Modulo per la presentazione delle osservazioni per i piani/programmi/progetti sottoposti a procedimenti di valutazione ambientale di competenza statale

Progetto Definitivo del Nuovo collegamento ferroviario Stazione di Bergamo - "Aeroporto Orio al Serio"
Proponente: RFI S.p.A. Tipologia di opera: Opere ferroviarie

TESTO DELL' OSSERVAZIONE

Fig. 2 – estratto da NM2700D26P7CS0000001A

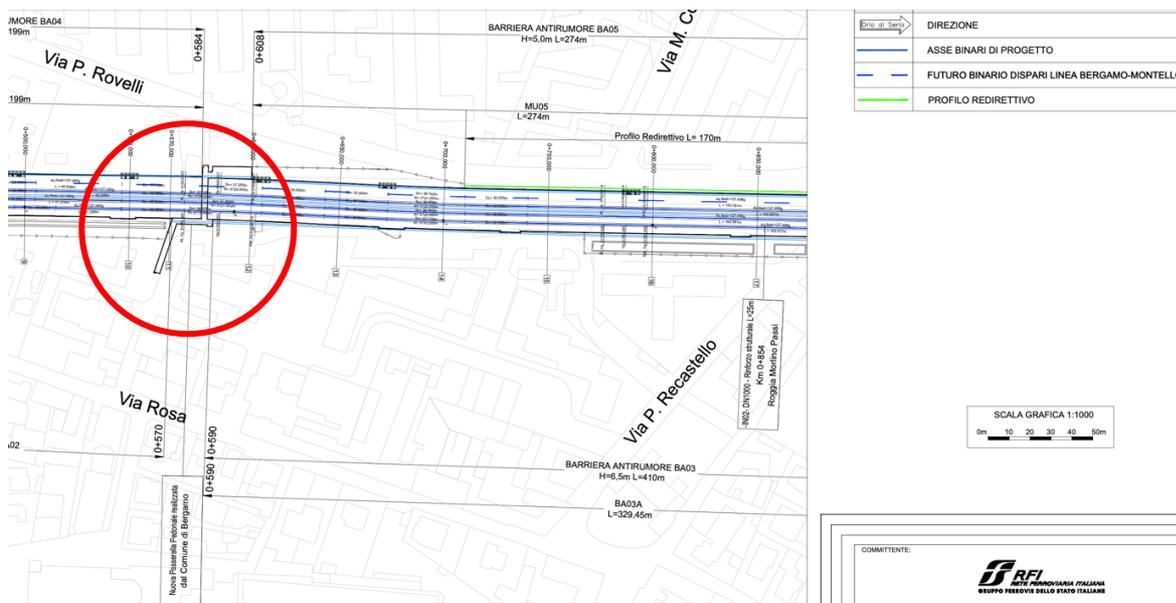
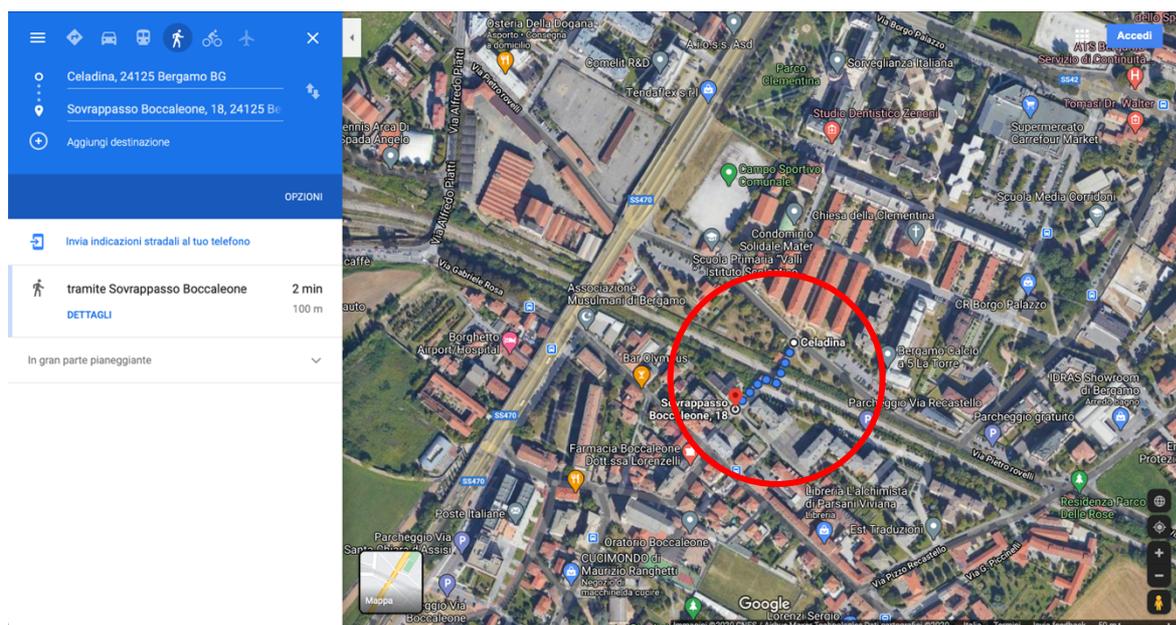
La soluzione progettuale proposta prevede l'abbattimento della passerella pedonale di sovrappasso della ferrovia del Km 0+580 (Fig. 1 e Fig. 2), ora di proprietà di RFI, e la sua ricostruzione da parte del Comune di Bergamo. La passerella è frequentata ogni giorno da ragazzi che si muovono per raggiungere le scuole (primarie e secondarie di primo grado) e da adulti e anziani per i negozi di prossimità e per vivere la quotidianità (raggiungere la farmacia, i negozi di generi alimentari e al dettaglio, i bar, l'edicola, le chiese e i parchi). Occorre inoltre considerare che all'interno del quartiere la socialità è molto sviluppata e la passerella di sovrappasso è uno dei mezzi principali che consente le relazioni.

La mia preoccupazione consta nel fatto che occorra molto tempo prima che un nuovo collegamento pedonale venga realizzato. Infatti, stando al diagramma di GANTT del progetto (documento NM2701D53PHCA0000001A), i lavori della nuova tratta dalle “Attività propedeutiche alla costruzione” (ID 5) alla “Attivazione della linea Bergamo – Orio al Serio” (ID 33) dovrebbero durare 45 mesi cioè circa 4 anni e, ipotesi personale fuori dal GANTT, nel caso il sovrappasso venga realizzato dal Comune di Bergamo a lavori ferroviari terminati, è ipotizzabile che il tempo complessivo di fine lavori sia di 6 anni (Opera di RFI + Passerella a carico del Comune). Di conseguenza i cittadini potrebbero trovarsi ad allungare notevolmente i tempi di percorrenza per tutta la durata dei lavori, stimata nell’ordine di anni. Il tempo attuale di attraversamento della ferrovia tramite la passerella è di 2 minuti su un percorso lungo 100 metri (Fig. 3) mentre, il tempo di attraversamento senza la passerella e con il vicino passaggio a livello che da progetto verrà chiuso (vedi in seguito) è di 13 minuti su un percorso lungo 1100 metri (Fig. 4).

Per quanto sopra, chiedo la possibilità di realizzare il nuovo sovrappasso ferroviario pedonale direttamente a seguito della demolizione di quello esistente. Questo, tenendo in considerazione che l'altro attraversamento pedonale nelle vicinanze, che è garantito dal passaggio a livello del Km 0+890, verrà chiuso.

Fig. 5 – estratto da NM2700D26P7CS0000002A

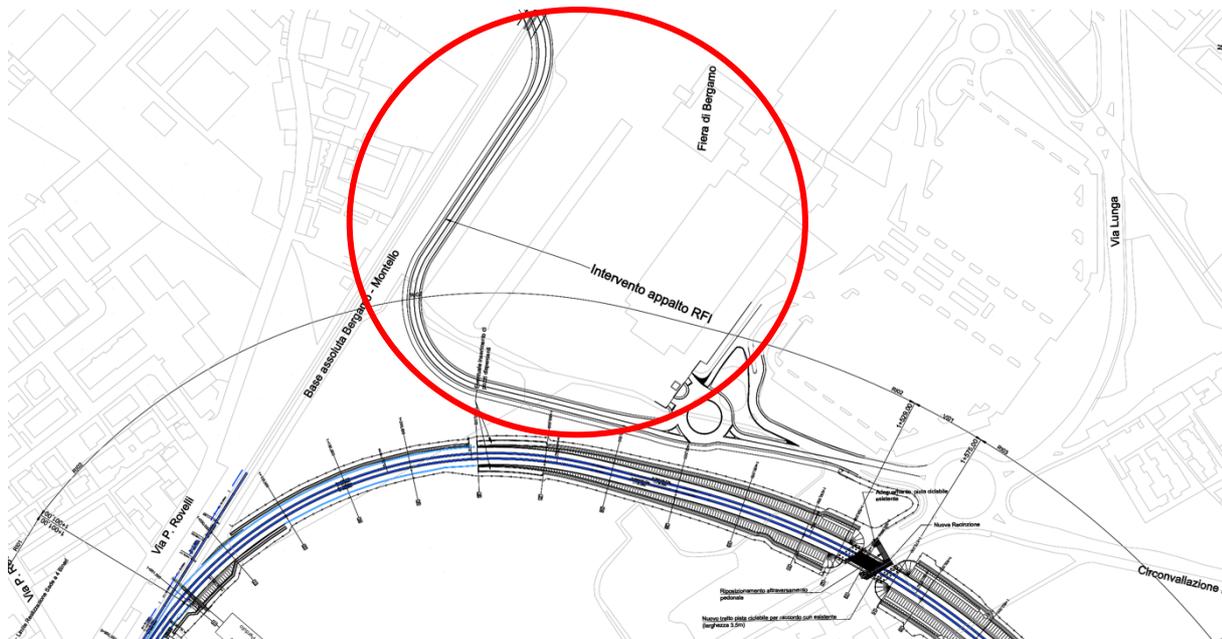
Nel disegno di Fig. 5 è rappresentato il nuovo sottopasso stradale (e immagino anche pedonale) che dovrebbe essere realizzato all'altezza della Fiera di Bergamo. Questa nuova opera, nel disegno è etichettata come "*Intervento appalto RFI*" (ed in un altro documento, il NM2701D26L5IF0001001A, come "Intervento oggetto di altro appalto") ed è di importanza strategica per la viabilità della città di Bergamo, sia in entrata, sia in uscita; a maggior ragione dopo la chiusura del passaggio a livello del Km 0+890. Non ho trovato ulteriori dettagli riguardo alla sua realizzazione, però auspico che venga realizzata contemporaneamente alla nuova linea Stazione di Bergamo – "Aeroporto di Orio al serio".

- a) garantire il continuo della connessione viaria per autoveicoli tra la zona a sud e la zona a nord della ferrovia che è di importanza strategica per la città di Bergamo, in particolare quando verrà chiuso il passaggio a livello;
- b) ottimizzare la cantierizzazione dell'opera ferroviaria e viaria.

Fig. 6 – estratto da NM2700D26P7CS0000002A

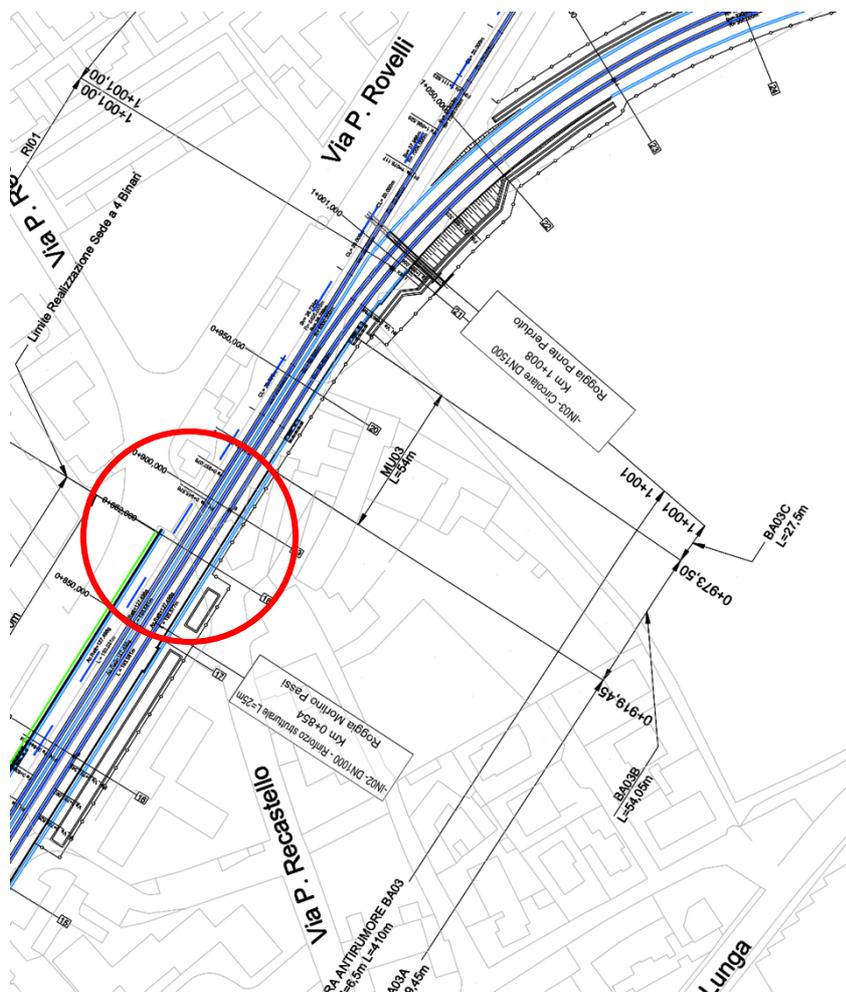
Il passaggio a livello del Km 0+890 verrà chiuso (Fig. 6). Questo attraversamento viario, dal punto di vista ciclopedonale, è molto utilizzato ed ha la stessa importanza di connessione della passerella sopra citata. Ha anche un altro vantaggio: siccome non presenta gradini, questo tratto è preferito da chi utilizza la bicicletta per spostarsi, rispetto a quello della passerella. Occorre precisare che l'attuale passerella, come anche quella nuova che varrà realizzata dal Comune di Bergamo, lungo la maggior parte della struttura presenta gradoni che rendono difficoltoso il percorso per le biciclette.

Per quanto sopra chiedo la valutazione riguardo la possibilità di realizzare un sottopasso ciclopedonale nella zona del passaggio a livello che verrà chiuso.

Fig. 7 - estratto da NM2701D53P6SI000001A

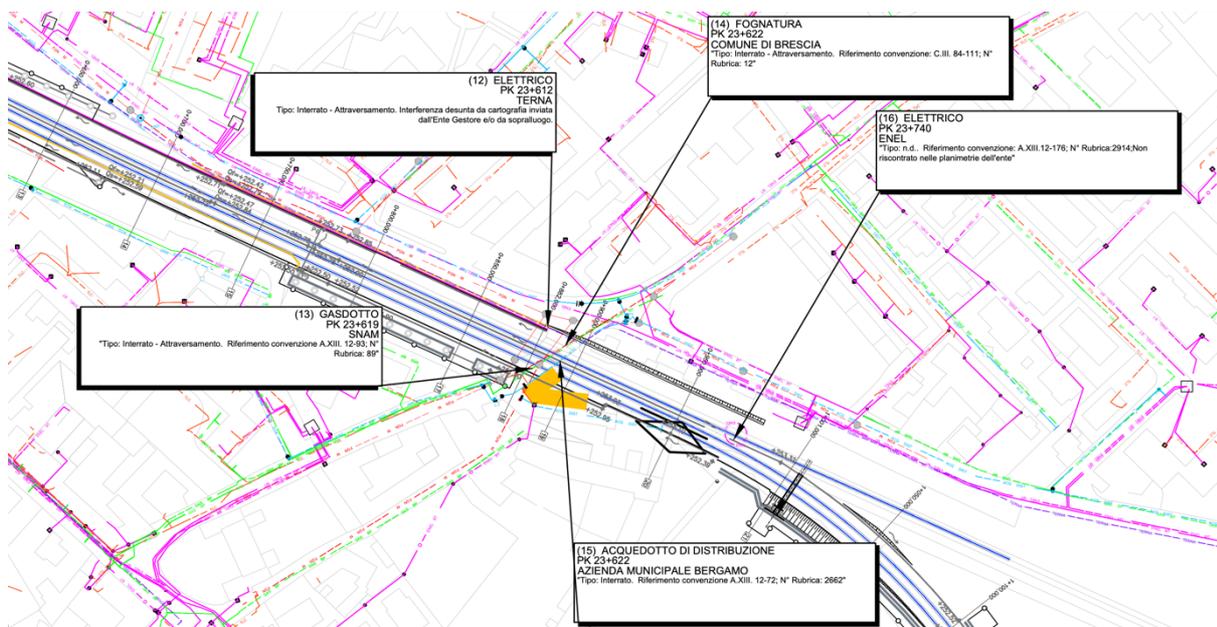
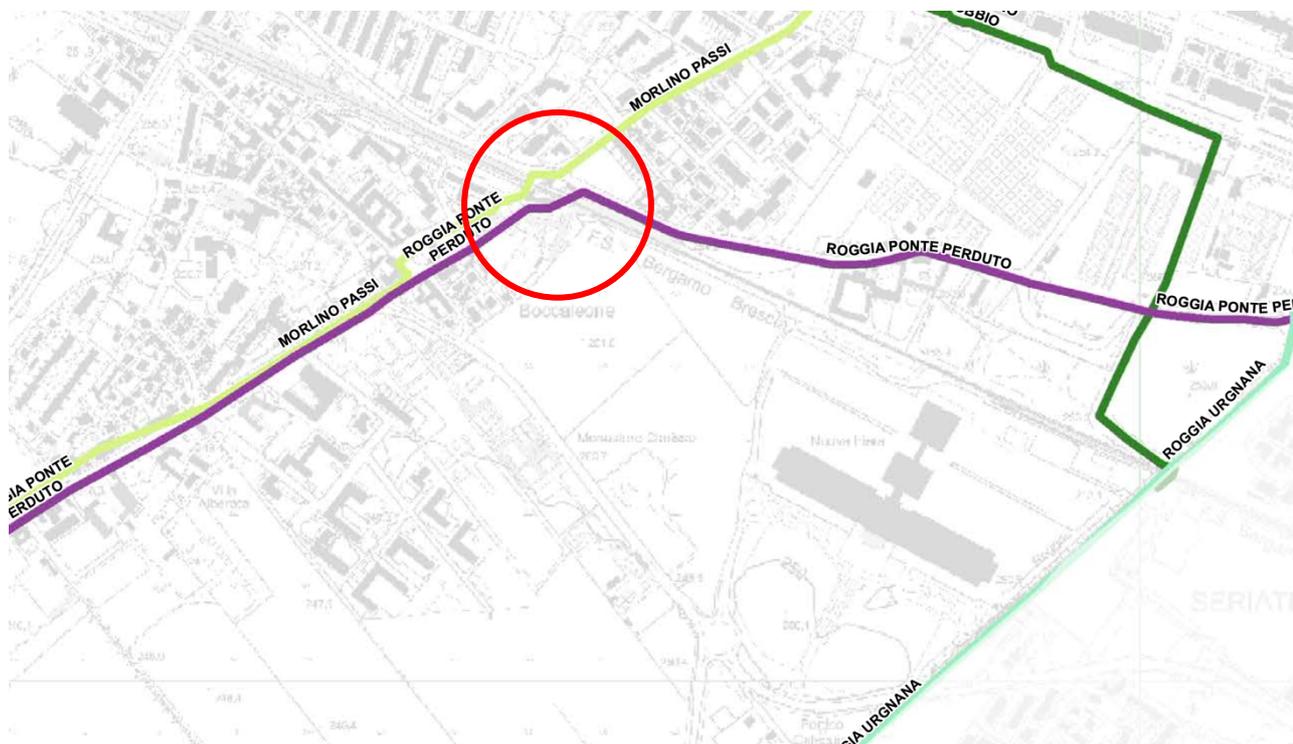
Come si può osservare dalle Fig. 7 e Fig. 8, il sottosuolo della zona del passaggio a livello è caratterizzato da diversi sottoservizi e da due rogge che sono la Morlino Passi e la Ponte Perduto.

La proposta, di natura puramente intuitiva, prevede un sottopasso in asse con via Pizzo Recastello e l'attuale passaggio a livello. Questa connessione garantirebbe un forte collegamento tra le due zone densamente popolate del quartiere. Però, come si nota dalle carte delle Fig. 7 e Fig. 8, è di difficile realizzazione, in quanto sotto al passaggio a livello e in sua prossimità si trovano il gasdotto, la fognatura, l'elettrodotto e la roggia Morlino Passi.

Fig. 9 – estratto da NM2701D53P6SI0000001A con proposta nuovo sottopasso ciclopedonale

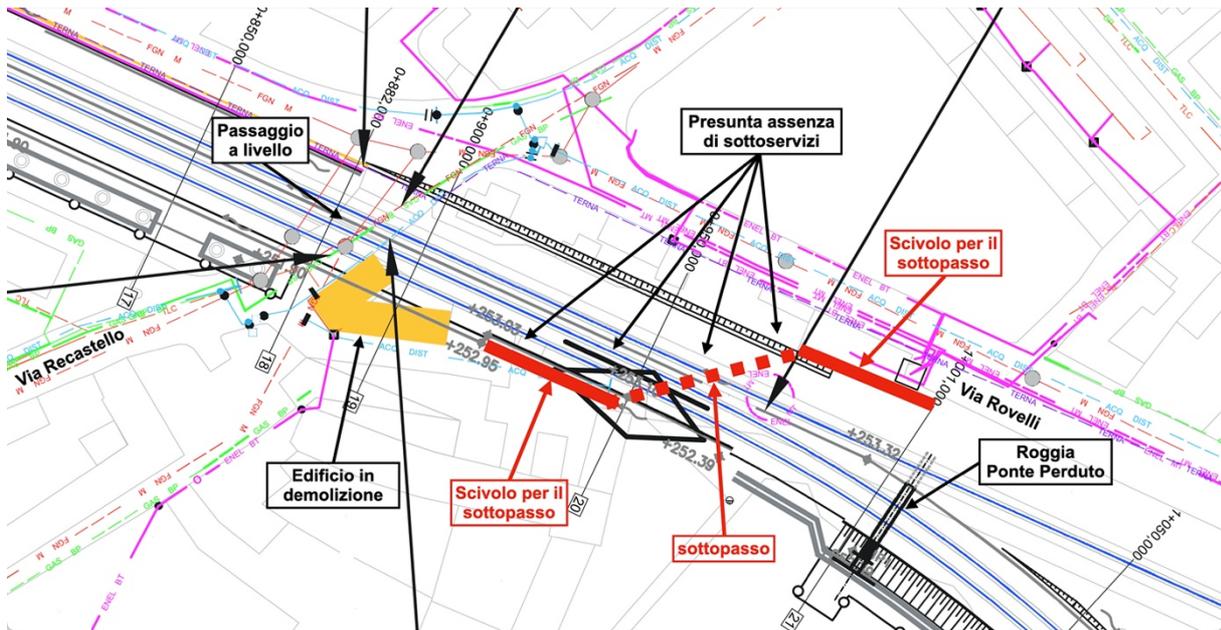
La Fig. 9 illustra la proposta, più realizzabile, che prevede un sottopasso ciclopedonale obliquo a sud-est del passaggio a livello ed ha il vantaggio di essere in una zona che non presenta importanti sottoservizi. L'unico vincolo potrebbe essere dovuto alla roggia Ponte Perduto, che però potrebbe essere canalizzata in modo differente nel caso ce ne fosse il bisogno. Inoltre, sul lato sud della ferrovia (via Recastello), con la demolizione dell'edificio evidenziato, si crea spazio mentre, sul lato nord (Via Rovelli) non ci sono importanti manufatti. L'unico ostacolo potrebbe essere un apparato elettrico chiamato "ENEL MT" sotto all'attuale binario per Montello che però, come si legge dall'etichetta in Fig. 7, "Non è riscontrato nelle planimetrie dell'ente".

A conclusione di questo paragrafo sulle Osservazioni agli aspetti progettuali, chiedo che possa essere presa in seria considerazione la Soluzione 2 del sottopasso ciclopedonale a sud-est del passaggio a livello come da Fig. 9.

Fig. 10 – via Recastello

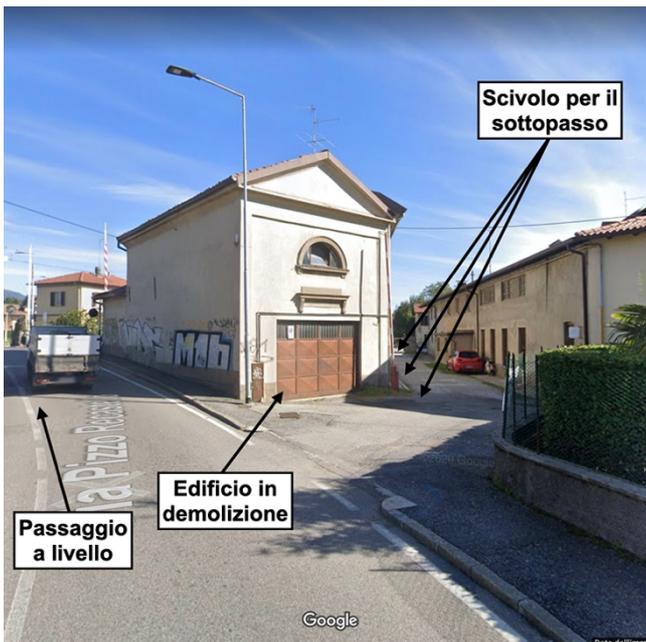
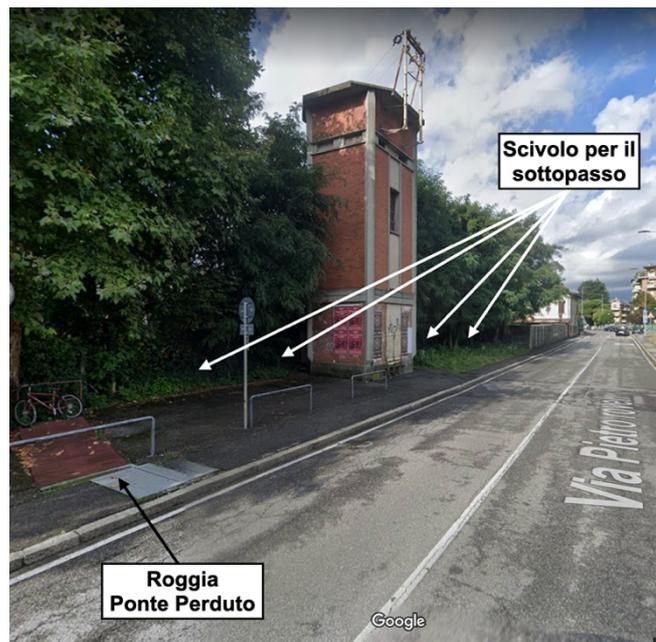
In Fig. 10 (Via Recastello) e in Fig. 11 (via Rovelli) sono esplicitate le zone nelle quali posizionerei gli scivoli per il sottopasso ciclopedonale.

Fig. 12

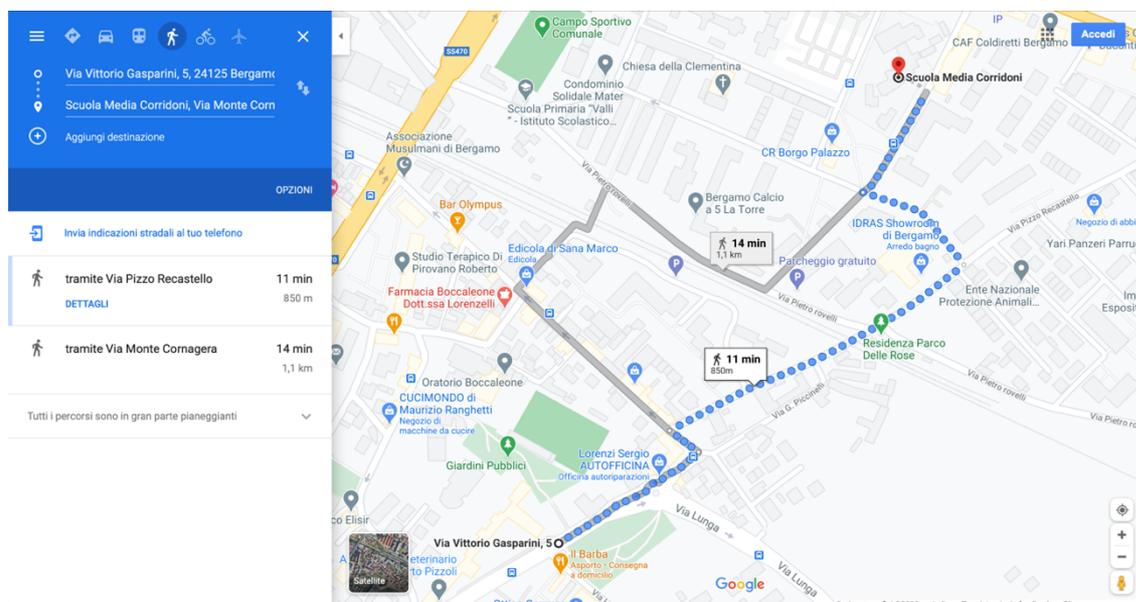
Ad esempio, un ragazzo che abita nella centralissima via Vittorio Gasparini, 5 del quartiere di Boccaleone a Bergamo vuole raggiungere, a piedi, la scuola secondaria di primo grado di via Monte Cornagera, 5. Il ragazzo, nella normalità, raggiunge la scuola attraverso il passaggio a livello con un tempo di percorrenza di 11 minuti in 850 metri di percorso. Nel caso di attraversamento sulla passerella il tempo di percorrenza sale a 14 minuti in 1100 metri di percorso (Fig. 12). Ricordo che il progetto di RFI prevede la demolizione della passerella, successivamente ricostruita dal Comune di Bergamo, e la chiusura del passaggio a livello.

Fig. 13

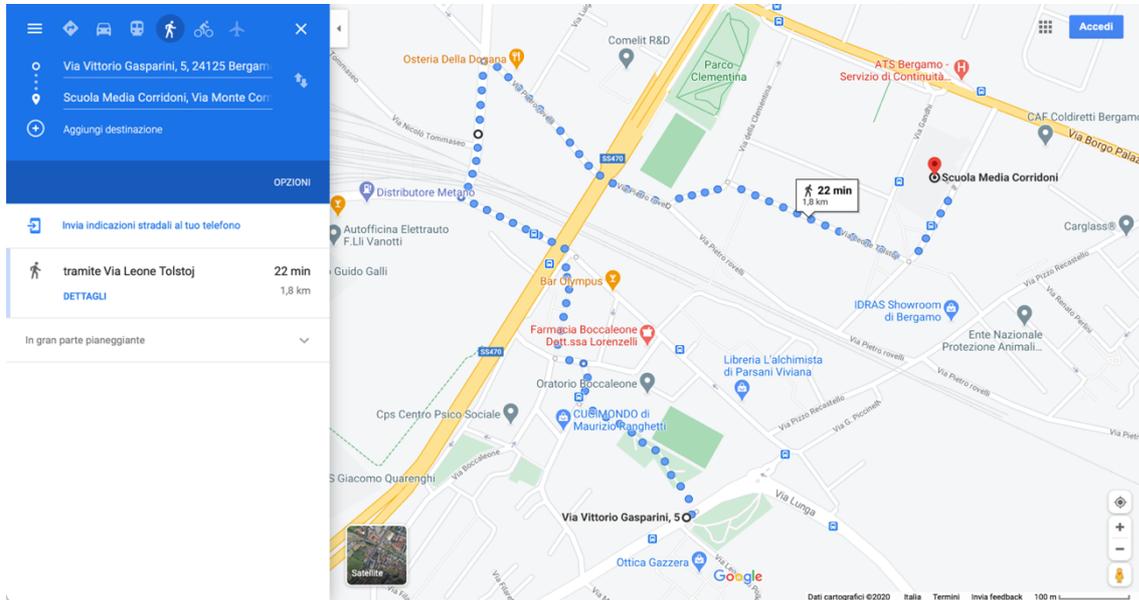
Il tempo di percorrenza per raggiungere la scuola attraverso il più breve ed unico collegamento disponibile, cioè quello del ponte di via Alfredo Piatti, è di 22 minuti in 1800 metri di percorso (Fig. 13). Quindi raddoppia rispetto all'attuale.

In conclusione, per un periodo di tempo che, per ipotesi, potrebbe raggiungere i 6 anni, il ragazzo dovrà passare per il ponte di via Alfredo Piatti e impiegherà il doppio del tempo, rispetto all'attuale, per raggiungere la scuola. Inoltre, il ragazzo, per una parte del percorso respirerà gli inquinanti prodotti dagli autoveicoli che notoriamente, in orario di punta, congestionano le vie interessate; a maggior ragione con la chiusura del passaggio a livello. Nello specifico: via Rosa, via Piatti e via Rovelli; come si può osservare dalla Fig. 13.
